Naše značka:
Sev.en/VŘ-ZL-19/19-O-D

Vyjádření k projektové dokumentaci pro přípravu stavby „Rekonstrukce tepelného napáječe Litvínov, sekční uzávěry SU 3 až sekční uzávěry SU 10, Dočasné staveništní komunikace“

Situace inženýrských sítí
v oblasti Rekonstrukce horkovodu

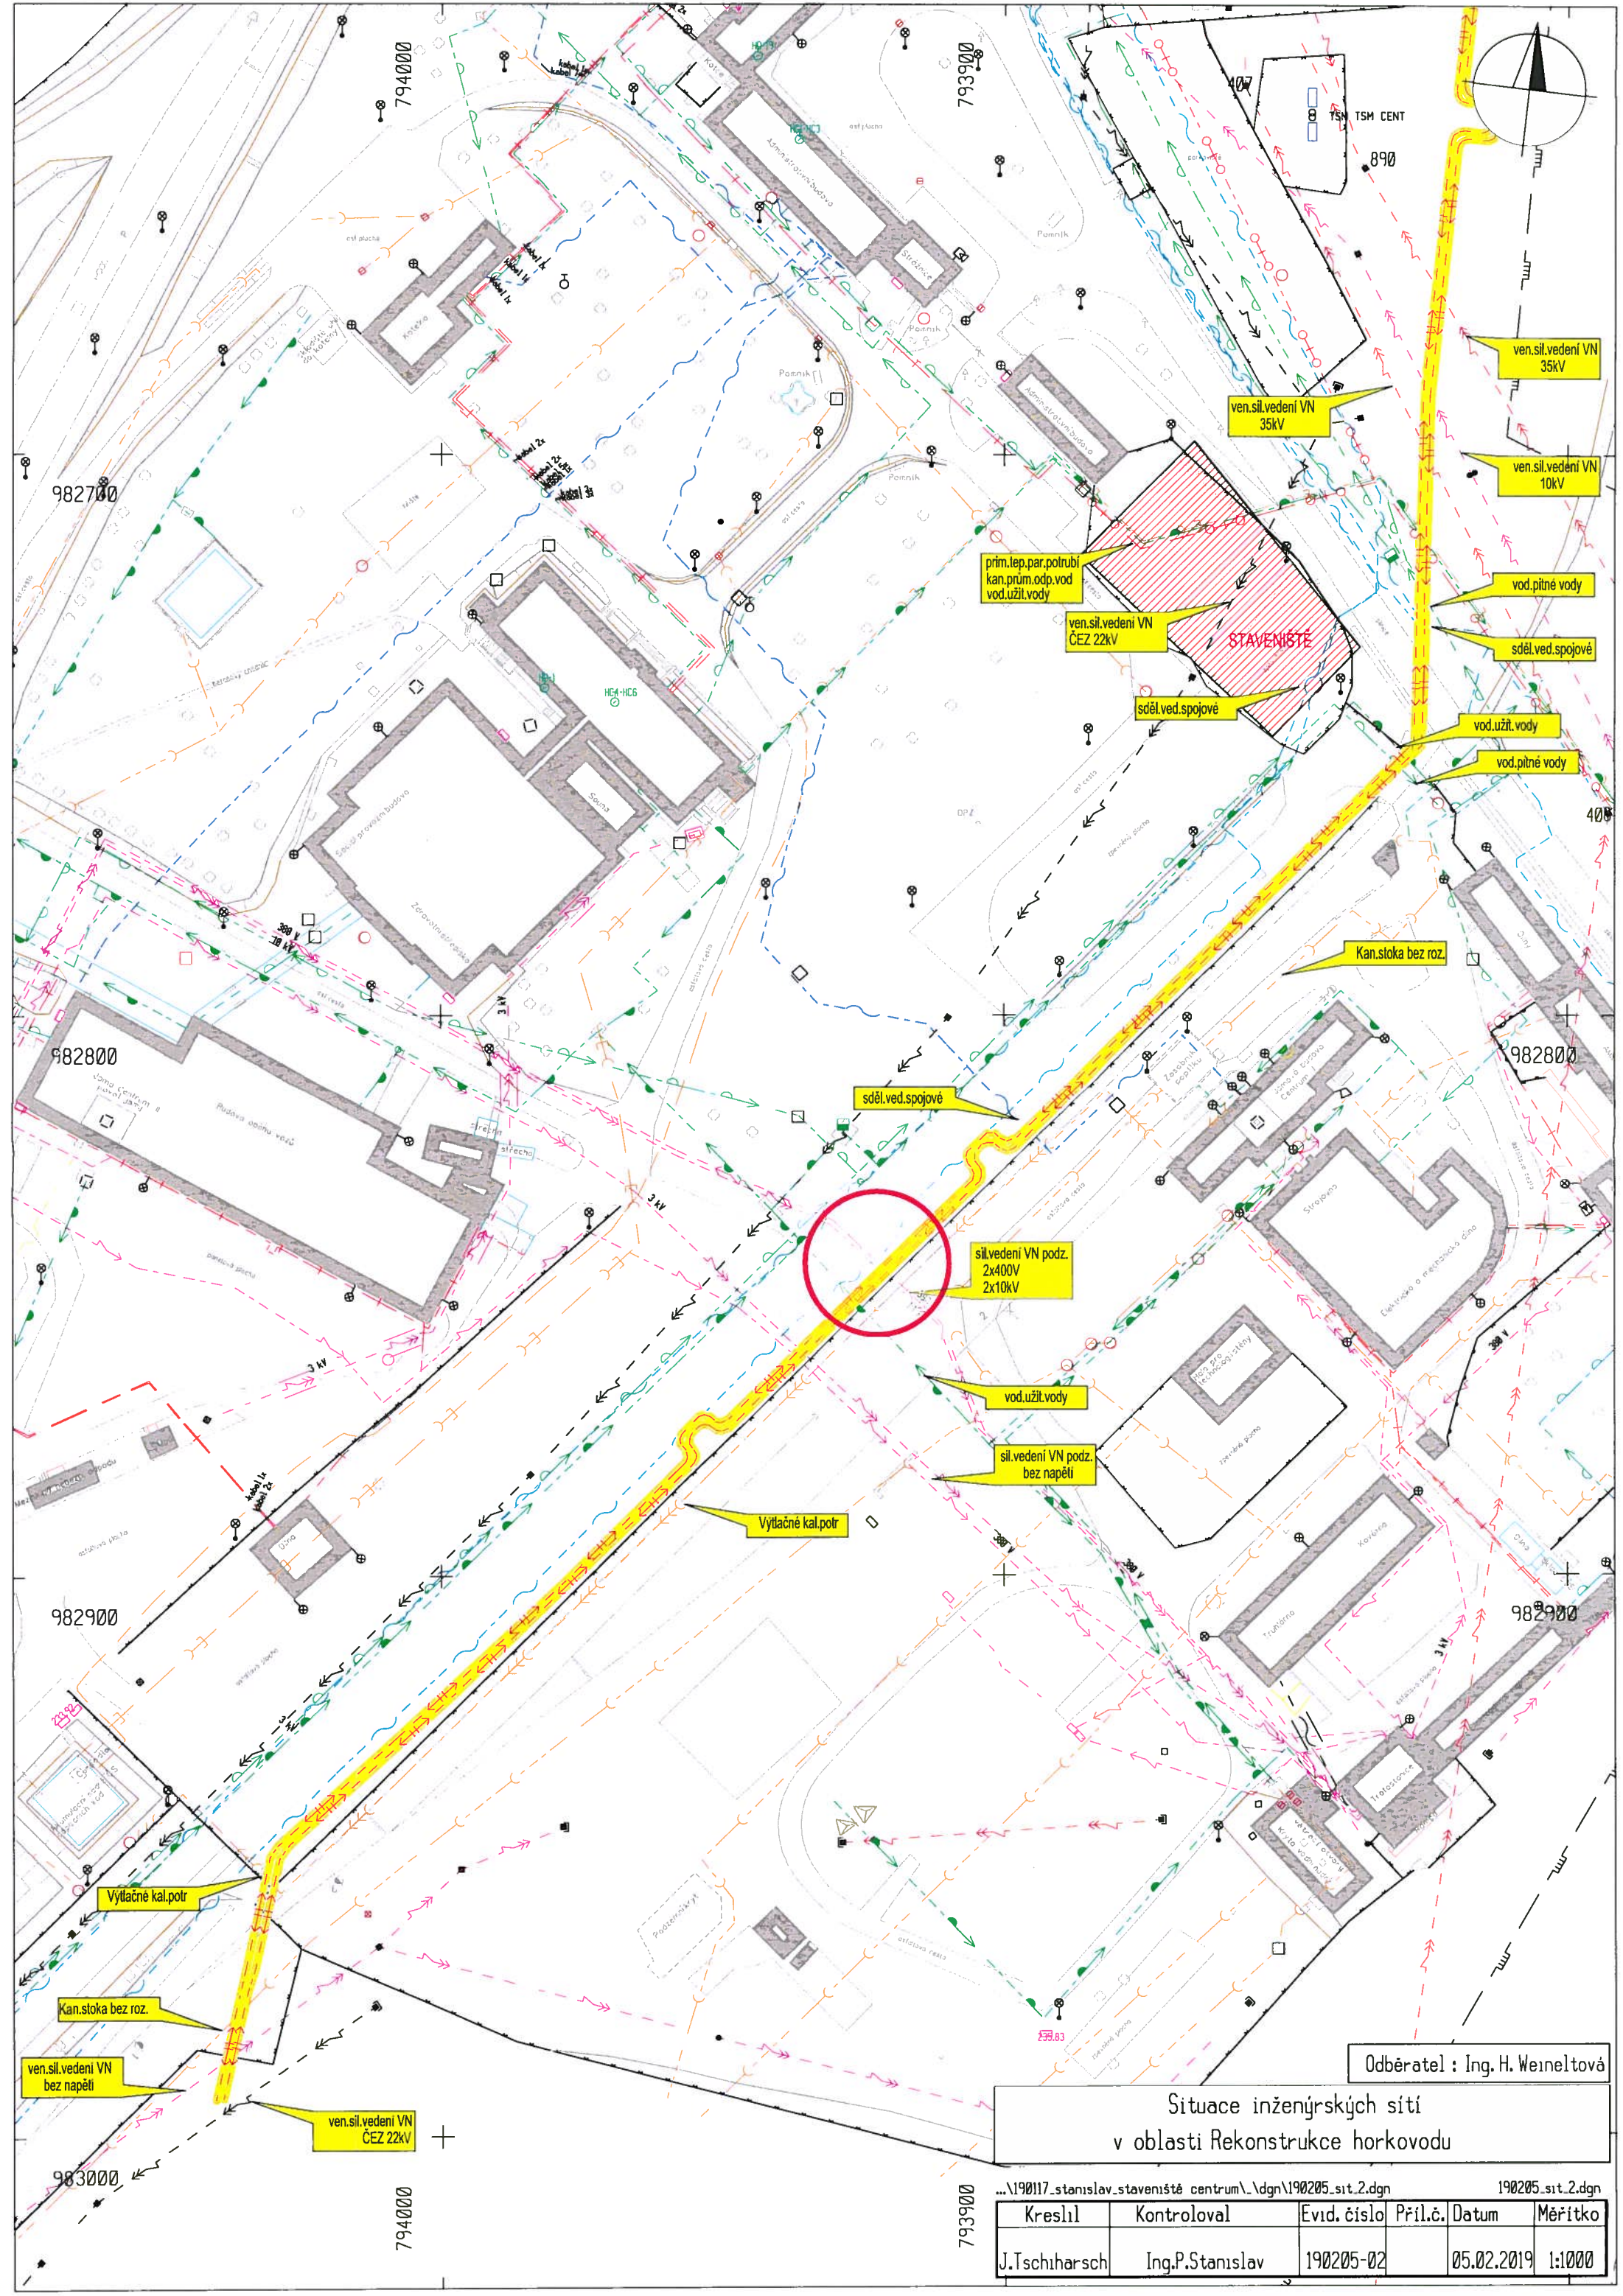
Plánované příjezdové komunikace kříží silové podzemní vedení VN 2x400V a 2x10kV ve vlastnictví Severní energetické a.s. na pozemcích 1163, 1242, 376/3 v k.ú. Dolní Jiřetín (zobrazeno v příloze).

2. Při použití mechanizačních prostředků v místě křížení je v souladu s uvedeným zákonem omezena hmotnost prostředku 6 t.
3. Na případné výluky (časově omezené vypnutí) našich vedení požadujeme zpracovat zhotovitelem harmonogram. Výluky musí být minimální vzhledem k důležitosti vedení, odsouhlasené 30. dní předem.

4. Před záhozem případných výkopových prací v místě dotčení energovodů si majitel vyhrazuje právo kontroly.
Kontaktní telefon y p. Ing.Sedlák č. mob. 606 648 836, p. Jurec č.mob. 606 631 584.
